DIRECCIÓN DE GESTIÓN AMBIENTAL

INFORME N° 00000024-2023-AORE

Asunto : Actualización del Estudio de Impacto Ambiental Semidetallado (EIA-sd) aprobado con Resolución Directoral N° 160-2016-PRODUCE/DGCHD y modificado con Resolución Directoral N° 00176-2020-PRODUCE/DGAAMPA, de la planta de procesamiento pesquero para la producción de congelado, con una capacidad de 75.12 t/día, ubicada en Mz. “M” Lote 1, Urbanización “APIAMO”, distrito de Mollendo, provincia de Islay, departamento de Arequipa, presentado por la empresa **PESQUERÍA PRODUCTO DEL KOPE E.I.R.L.**

Figura N° 02 – Áreas de influencia directa e indirecta

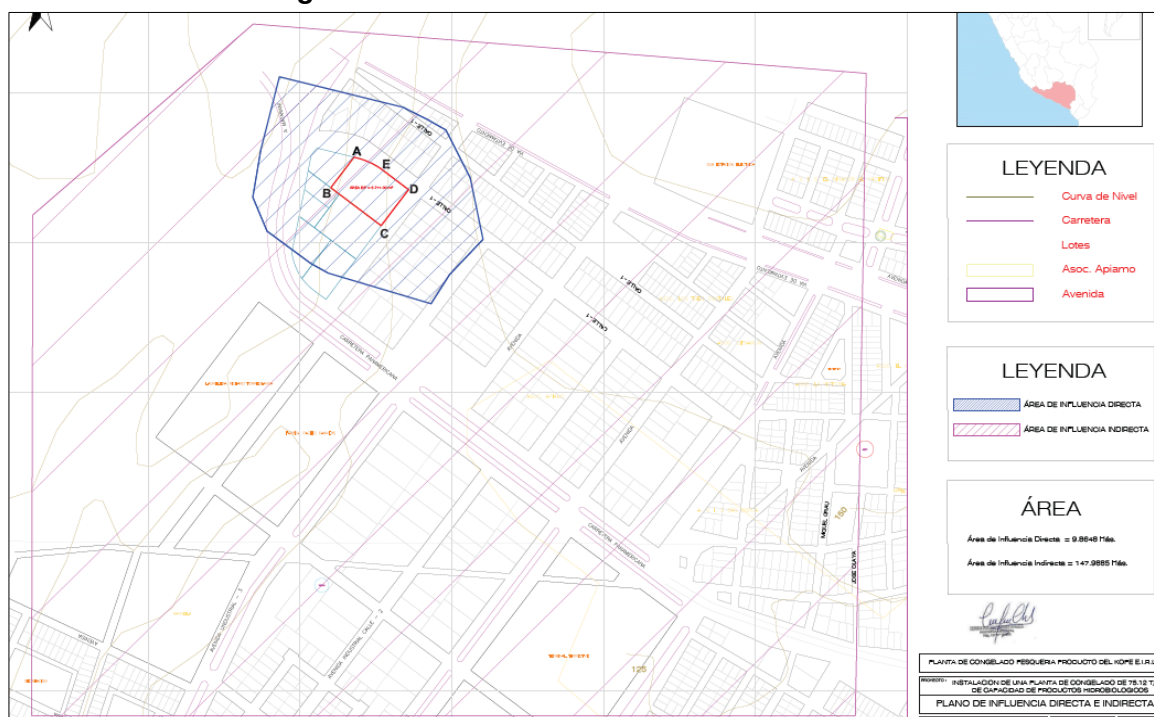
- Indicar el área de influencia directa e indirecta en m² o Ha.
- Adjuntar un plano, de tal forma que se aprecie claramente: el área del EIP, el área de influencia directa (considerar un área mayor al del EIP) y el área de influencia indirecta.

Tener en cuenta que el Área de Influencia Directa comprende el área geográfica del entorno a las actividades del EIP, donde los impactos ambientales negativos sean continuos y significativos, por lo que se debe considerar un área mayor al del EIP, para delimitar la mencionada área. Reformular el Plano ADI-01 de forma que se aprecie claramente el Área de Influencia Indirecta, además de incluir las medidas de las AID y AII en m² o Ha.

Fuente: Plano A-01 de la Actualización.

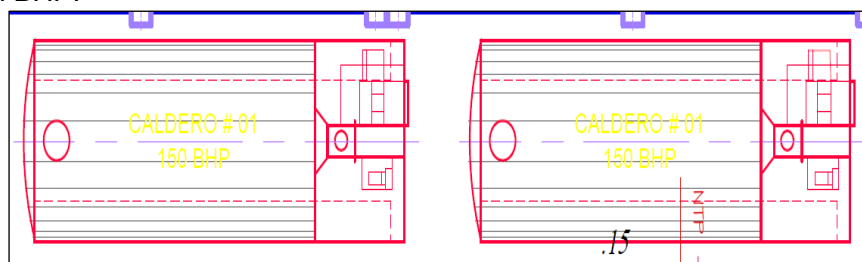
En la Tabla N° 40 (pág. 92), se indica una Caldera de 500 BHP, pero en el título Caldera (pág. 92), se indica que la Caldera tiene una capacidad de 300 BHP, por lo que deberá aclarar dicha incongruencia. Asimismo, en el Plano A-01, se muestran dos calderas de 150 BHP, por lo que se deberá aclarar cuantas calderas tiene la planta de congelado y cuál es su capacidad en BHP.
